溶接専門部会 (WS) 火技解釈第 10 章 改正提案 一覧表 (1/11) 「令和 6 年 9 月 3 日現在」

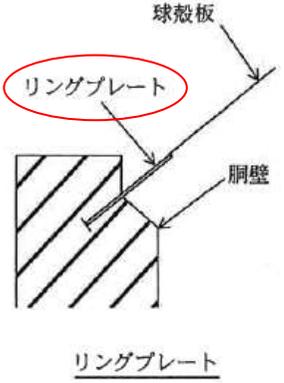
No.	提案番号	【題名】 概要	主要な 条項	担当 Gr.	WS での 対応	対応理由又は処置	備考
C	080307	<p>【溶接士の作業範囲について】</p> <p>ティグ溶接による管台等のリフレッシュ溶接*の際に要求される溶接士の技量 (資格) については、母材の厚さが判断の基準となっている。実際には溶接部表面形状を整えるだけのごく浅い溶接するだけであっても、母材の厚さが 19 mm 以上であれば T W-4r R-1 や T_B W-4r R-1 などの厚板の資格が必要となる。</p> <p>初層部のみの資格「T_F」や「T_{FB}」のように、母材の厚さに関係なく最終層だけに適用できる技量資格の策定をしてもらいたい。</p> <p>*: 管台の溶接部の疲労対策として、既設隅肉溶接部の外表面から溶接し、凹状の形状に仕上げる溶接。</p>	別表第 17	—	対象外	<p>補修溶接についても、製作時に要求される要求事項が適用される。</p> <p>製作時への要求事項である本解釈に、補修溶接についての要求事項を追加することはなじまない。このため、現行のままとする。</p>	WS 20-1 終了
D	081113	<p>【ベローズの取付け溶接について】</p> <p>ベローズを取付ける継手は、配管しか想定されていない。容器の胴についても適用できるようにしてもらいたい。</p> <p>「ネックリング」の定義が明確でない。定義を明確にしてもらいたい。</p>	別図第 7	溶接設計	検討開始	<p>検討課題一覧表 課題番号：WS08-06 に移行。</p>	WS 20-2 終了
EA	081205-1	<p>【溶接士の試験】</p> <p>手溶接士のみなし規定について、「次に掲げる場合」から「次のいずれかに掲げる場合」として明確化を図りたい。</p> <p>自動溶接士のみなし規定について、試験と経験を要求しているが、試験のみにしたい。</p>	第 110 条	—	既検討	<p>検討課題一覧表 課題番号：WS07-03 で同様の内容を検討。</p>	WS 21-1 終了

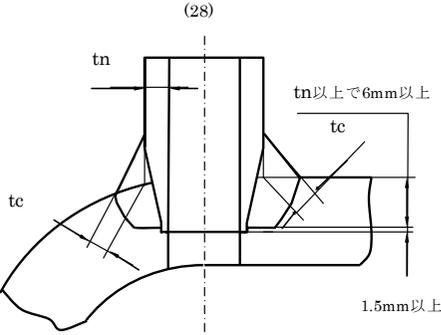
No.	提案番号	【題名】 概要	主要な 条項	担当 Gr.	WS での 対応	対応理由又は処置	備考
ED	081205-4	<p>【溶接後熱処理の方法 温度保持】</p> <p>温度保持のただし書きにおいて「別表第 21 の温度範囲の項に掲げる下限の温度との差に応じ、それぞれ溶接部の厚さが 25 mm につき 1 時間として計算した時間（溶接部の厚さが <u>12.5 mm</u> 未満のものにあつては、0.5 時間）に同表の右項に掲げる係数を乗じた時間以上保持するときは、この限りでない。」とされている。</p> <p>一方、別表第 21 では、溶接部の厚さが <u>12.5 mm</u> 以下のものにあつては、0.5 時間以上の PWHT が要求されている。</p> <p>これと整合性を持たせる為、別表第 22 の当該部を「(溶接部の厚さが <u>12.5 mm</u> 以下のものにあつては、0.5 時間)」としたい。</p>	別表第 22	—	対象外	誤記訂正。 内容については、NISA に連絡。	WS 21-1 終了
EE	081205-5	<p>【容器又は管の規定】</p> <p>ボイラー等及び熱交換器等については、別表第 29 において容器にしか機械試験を要求していない。</p> <p>一方、第 128 条（ボイラー等の機械試験）及び第 146 条（熱交換器等の機械試験）においては、容器及び管について機械試験を要求している。</p> <p>第 128 条及び第 146 条について、別表第 29 に整合化し、容器のみに機械試験を要求する規定としたい。</p>	第 128 条 第 146 条	—	対象外	誤記訂正。 内容については、NISA に連絡。	WS 21-1 終了

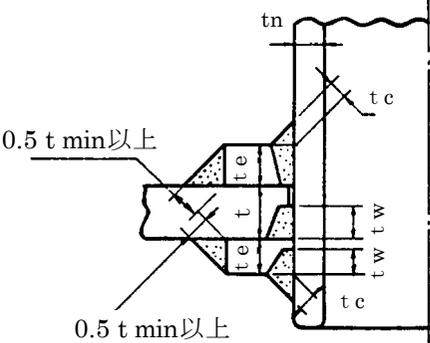
No.	提案番号	【題名】 概要	主要な 条項	担当 Gr.	WS での 対応	対応理由又は処置	備考
EF	081205-6	<p>【液化ガス用貯槽のリングプレート】 LNG 地下式貯槽指針で制定されている「リングプレート」を第 154 条 (LNG の溶接部の設計) に追加したい。</p> 	第 154 条	溶接設計	検討開始	検討課題一覧表 課題番号：WS09-05 に移行。	WS 21-1 終了
EG	081205-7	<p>【溶接施工法の内容確認の溶接事業者検査の方法】 溶接施工法の確認試験での自動溶接士については、技量確認試験を兼ねることができることを記載したい。</p>	検査解釈 別表第 1	—	対象外	<p>本提案は、「電気事業法施行規則に基づく溶接事業者検査 (火力設備) の解釈 (検査解釈)」別表 1 への改正提案です。 溶接専門部会では、検査解釈の検討はいたしていません。また、火技解釈では、類似の規定もありません。 内容については、NISA に連絡。</p>	WS 21-1 終了
